# （仮称）野牛ウィンドファーム事業 環境影響評価方法書

## 補足説明資料

コスモエコパワー株式会社

図 5(1) 工事用車両の搬入ルート

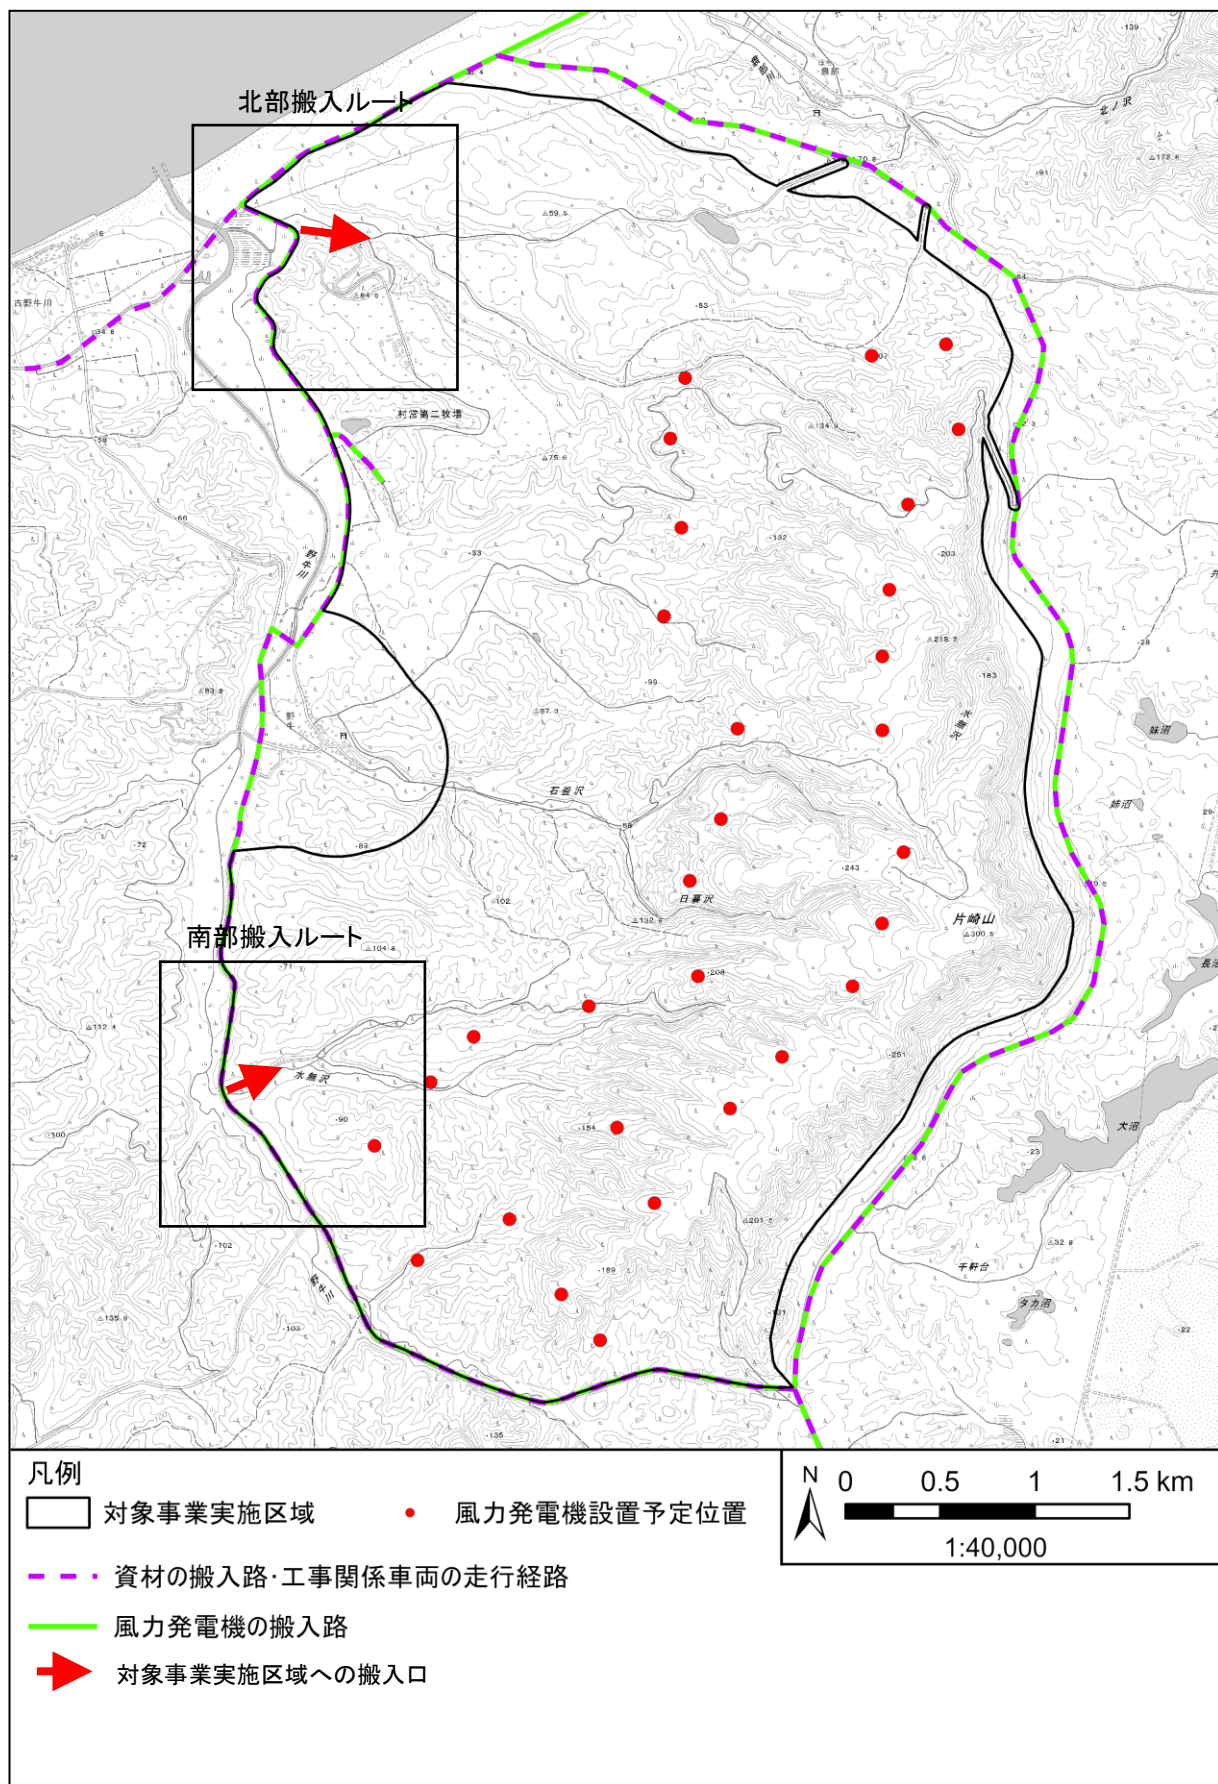
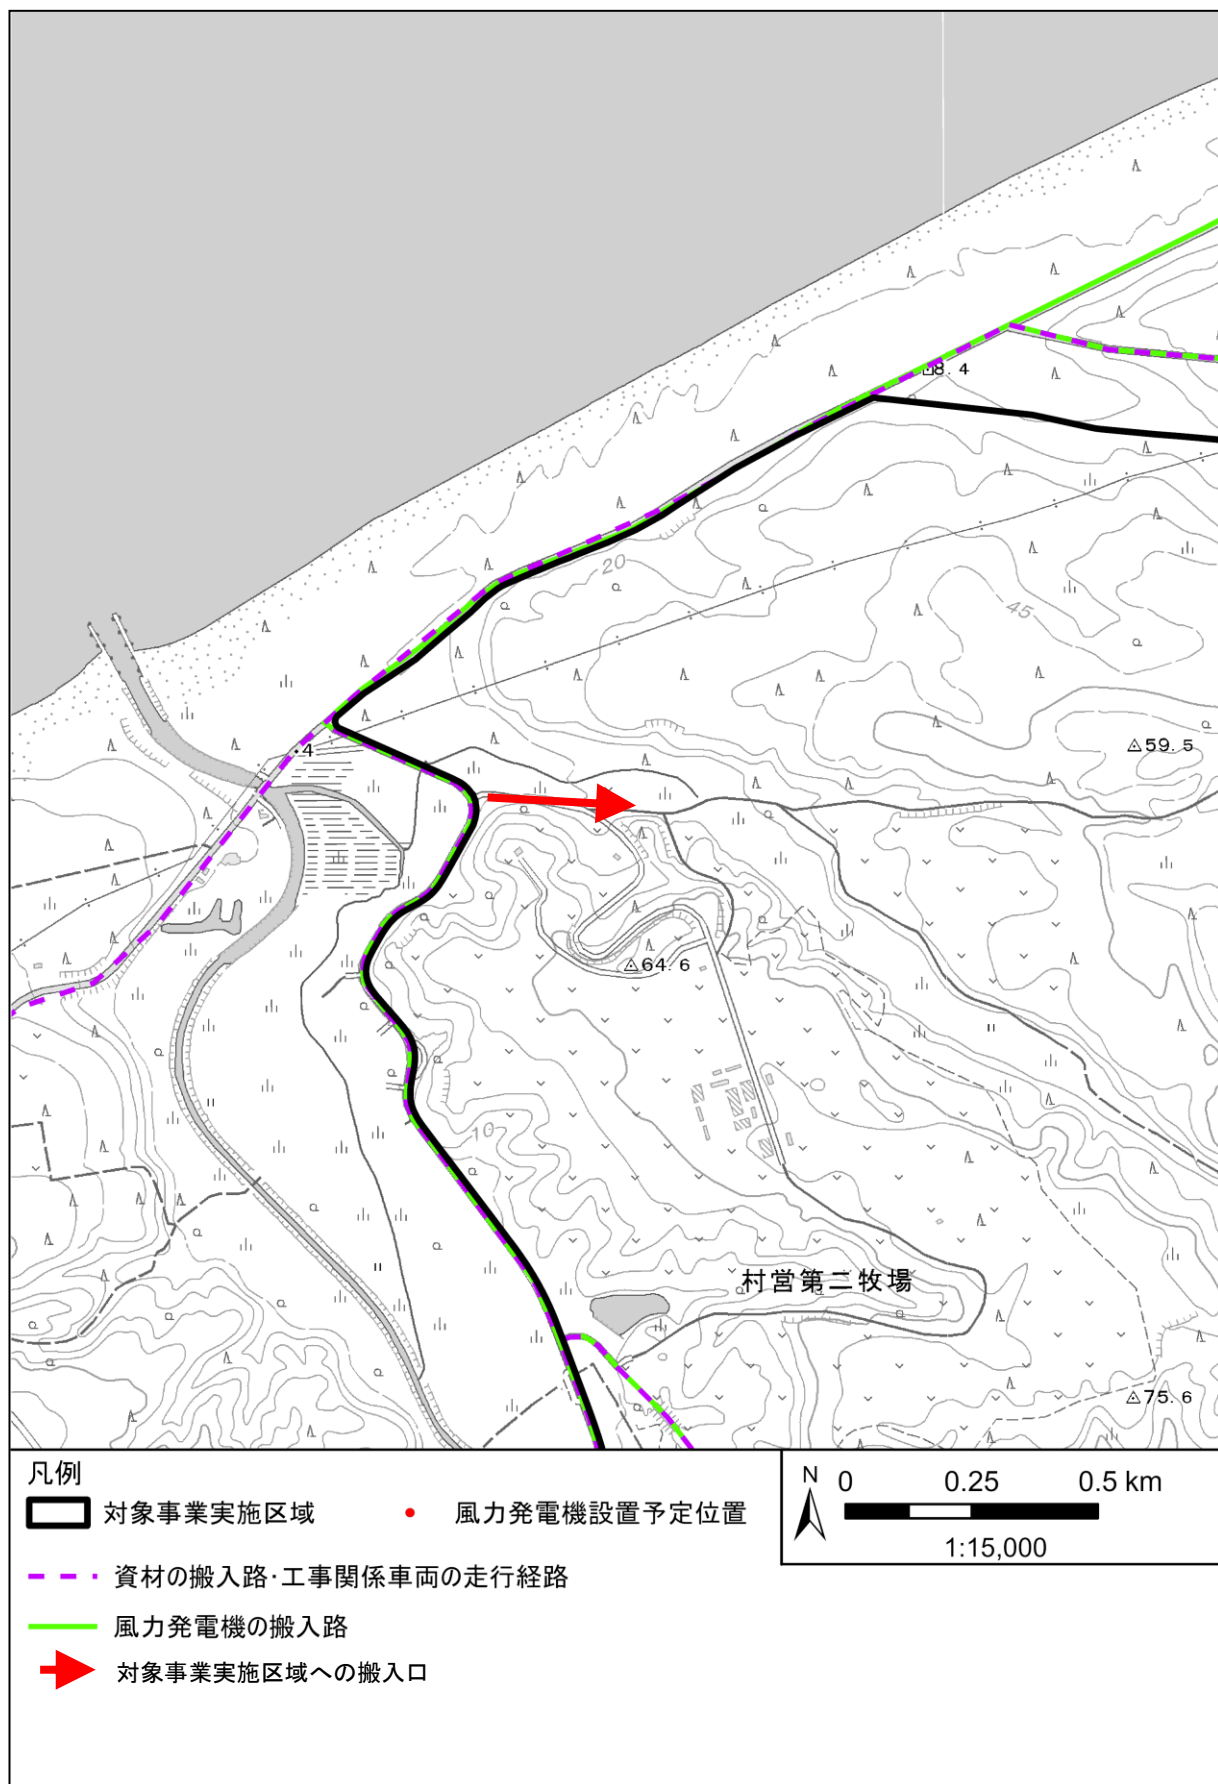
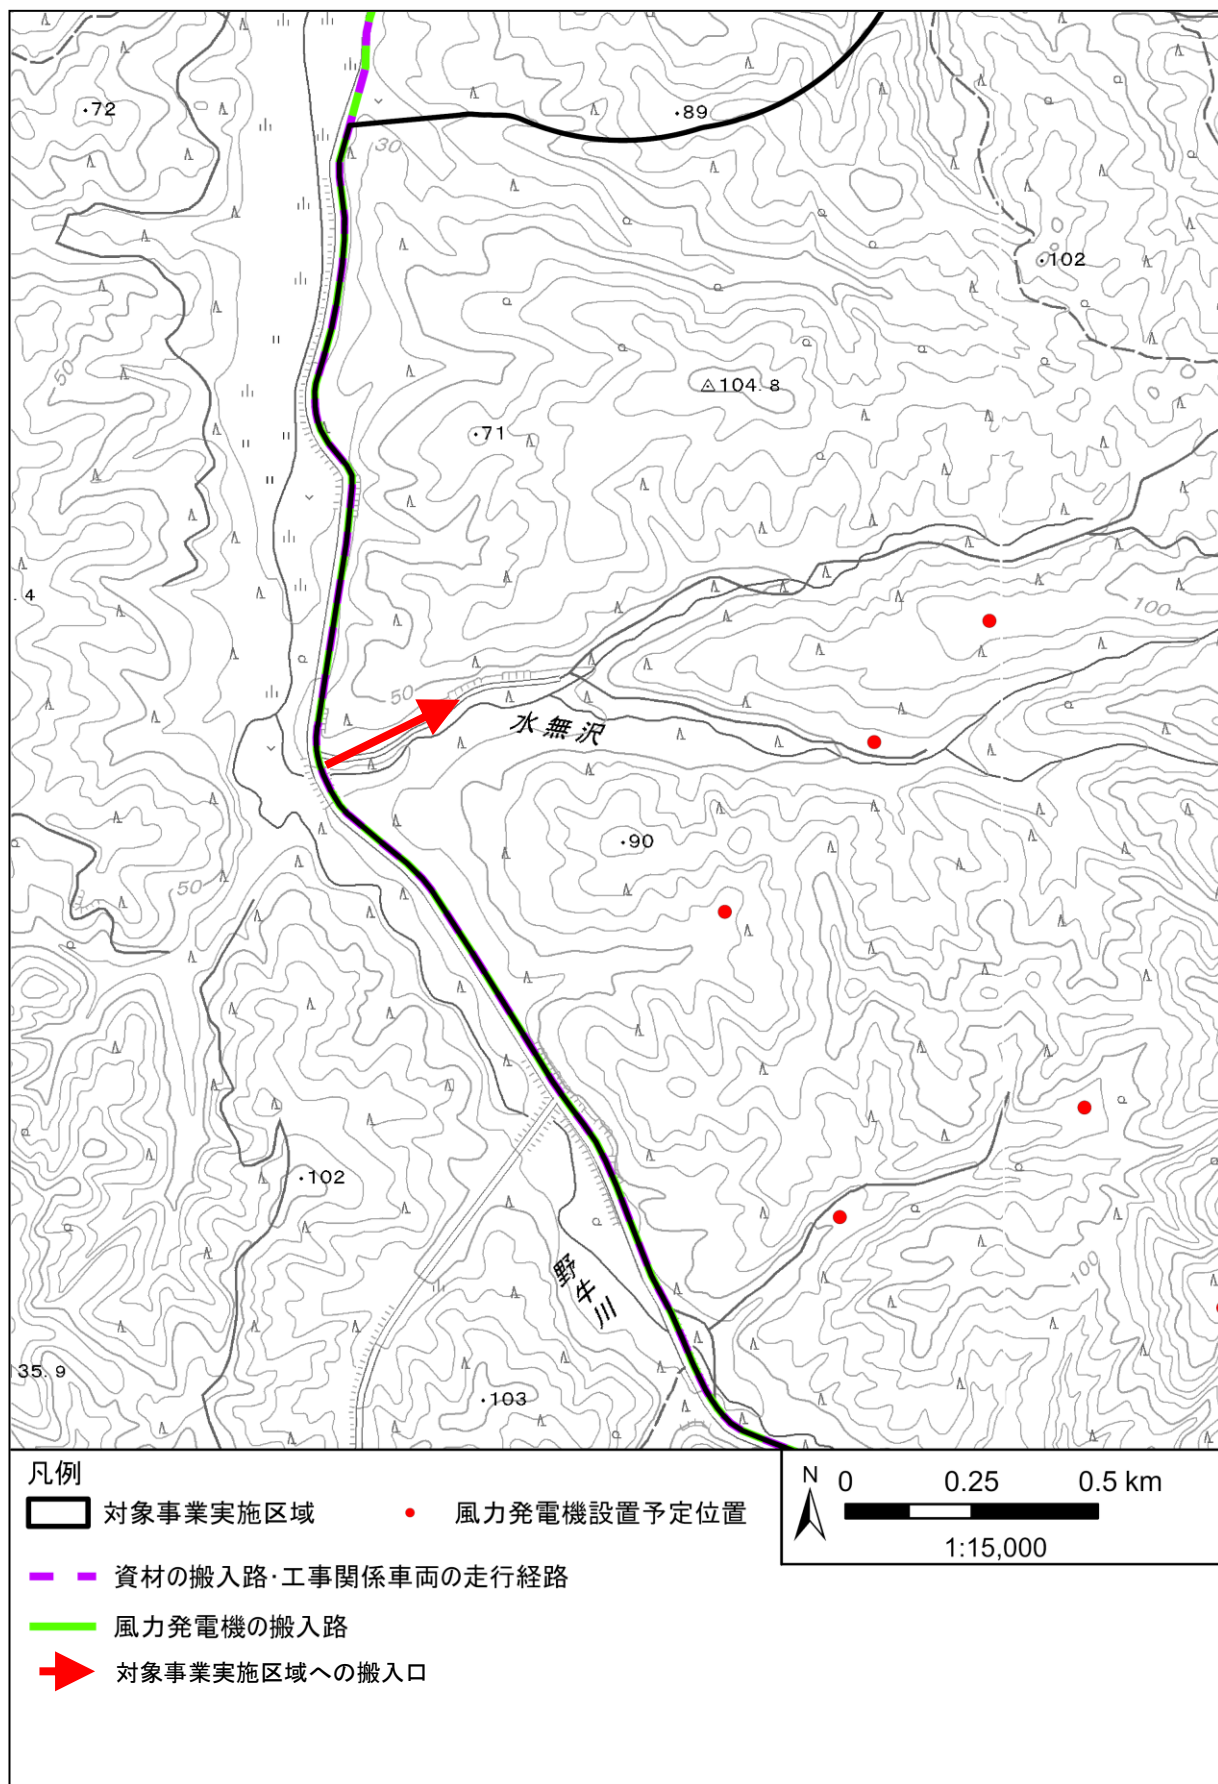
工事用車両がどこから対象事業実施区域に入る予定なのかがわかるように対象事業実施区域周辺の拡大図も示してください。

工事用車両の搬入ルートについては検討中ですが、現時点では図 5 のルートから搬入予定です。

図 17 野牛浄水場及び岩屋浄水場の位置

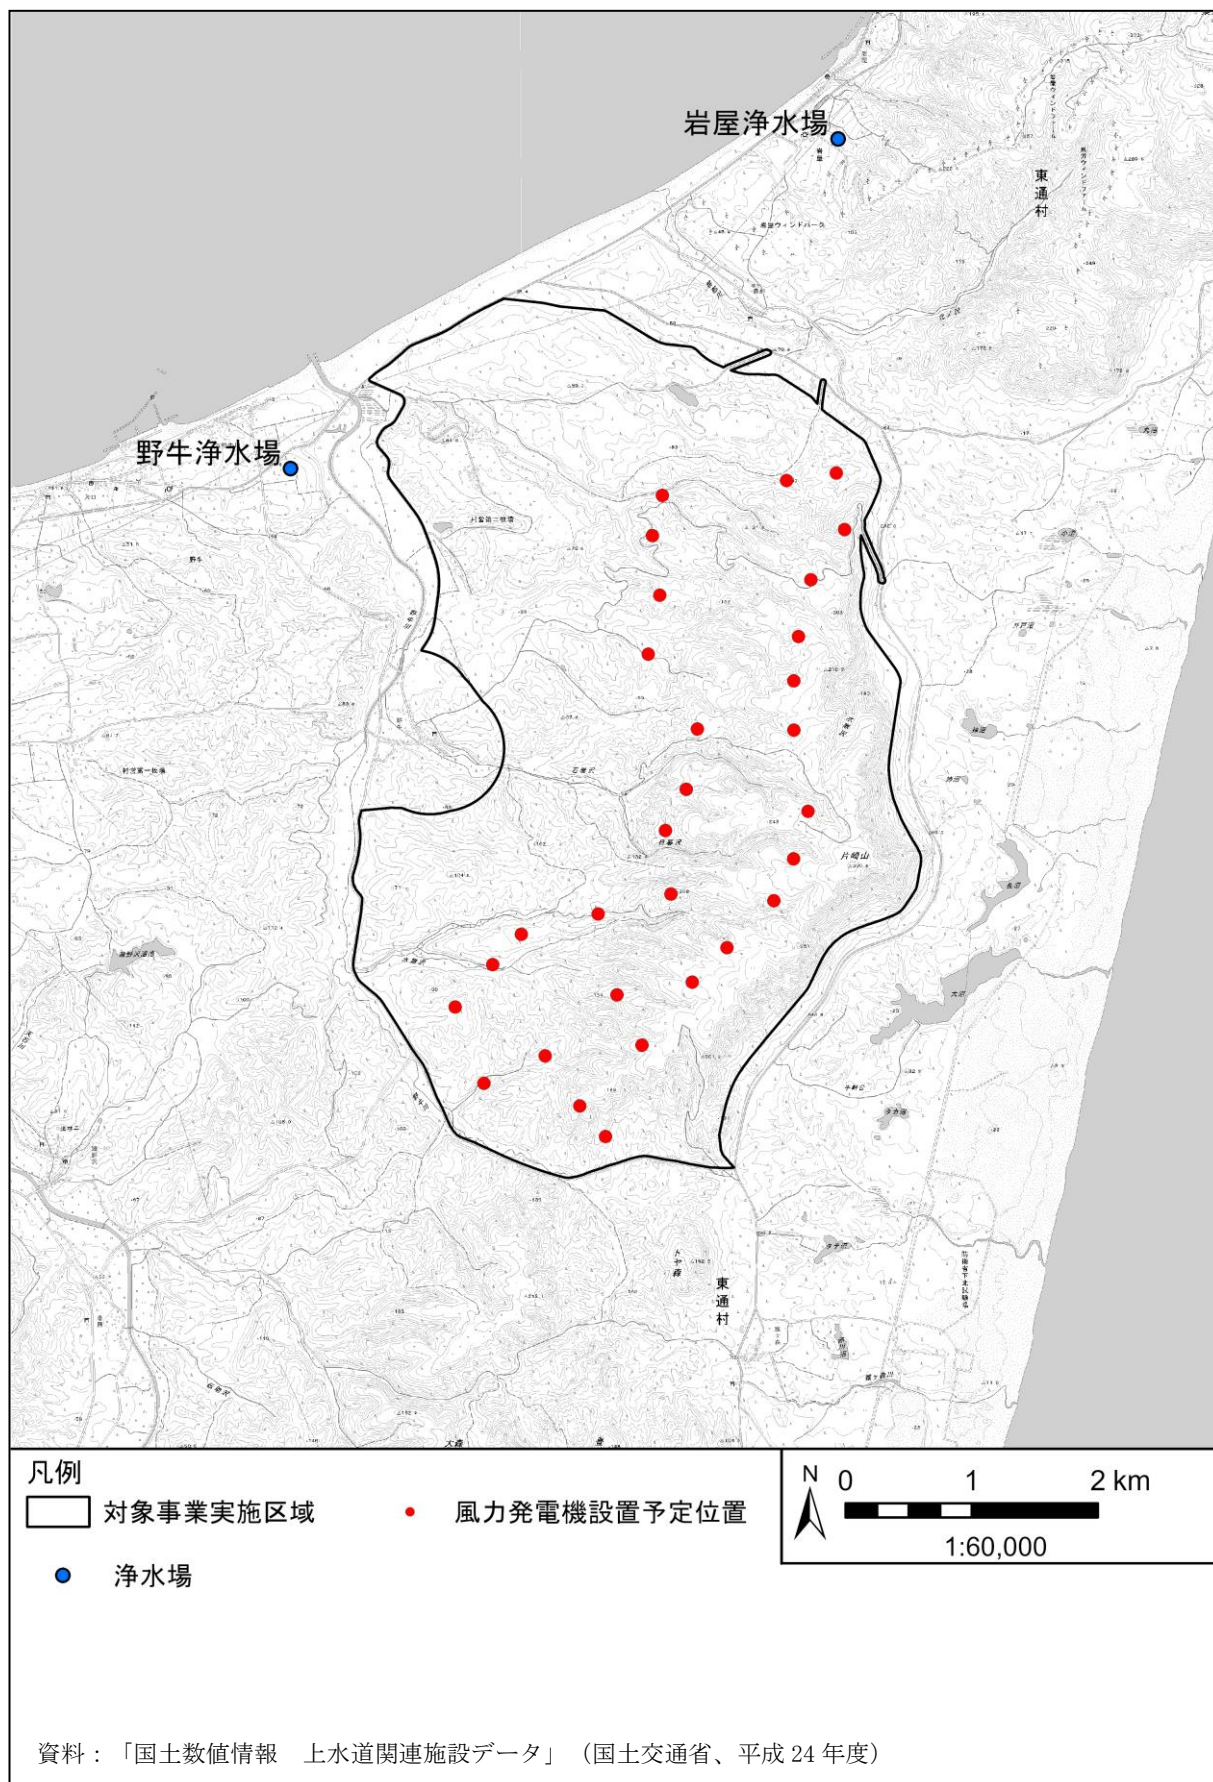
野牛浄水場や岩屋浄水場の場所を図示して下さい。また、これらは深井戸を利用した浄水場でしょうか

野牛浄水場及び岩屋浄水場の位置は、図 17 に示すとおりです。

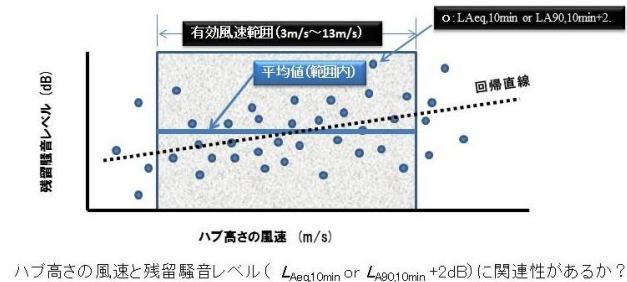
表 6.2-5 (1) 「環境騒音の状況」では、残留騒音を測定調査し、その評価量には ( $L_{A90} + 2\text{dB}$ ) を用いると読み取りました。なお、残留騒音は、その地域性や季節性などで変化するため、準備書では、下の図を参考に、調査地点ごとの残留騒音とハブ高さ相当の風速との関係性も整理してもらいたいと考えます。

準備書時点で残留騒音とハブ高さ相当の風速との関係性を整理いたします。

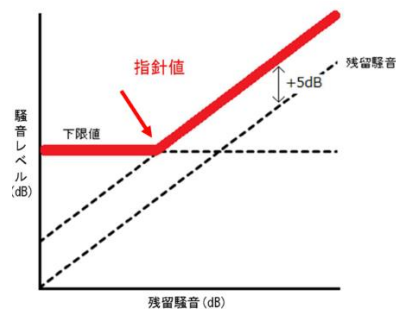
表 6.2-5 (2) の「10. 評価の手法」にて、施設の稼働に伴う騒音評価について、「風力発電施設から発生する騒音に関する指針」に示される指針値との対応を検討する際は、下図のように整理するなど、住民にも分かり易い評価と説明に努めて下さい。

さらに、予測計算に用いた「風車騒音の各周波数の音響パワーレベル（設定した風速条件も含む）など」の前提条件も、準備書に必ず明記して下さい。

施設の稼働に伴う騒音評価については、図を用いて整理するなど、住民に分かり易い評価と説明  
(事業者の見解)

に努めます。

また、近隣の住居地域に対しては十分な説明を行い、住居地域の環境配慮に努めます。予測条件は、住民の誤解を招かないように明確な記載に努めます。
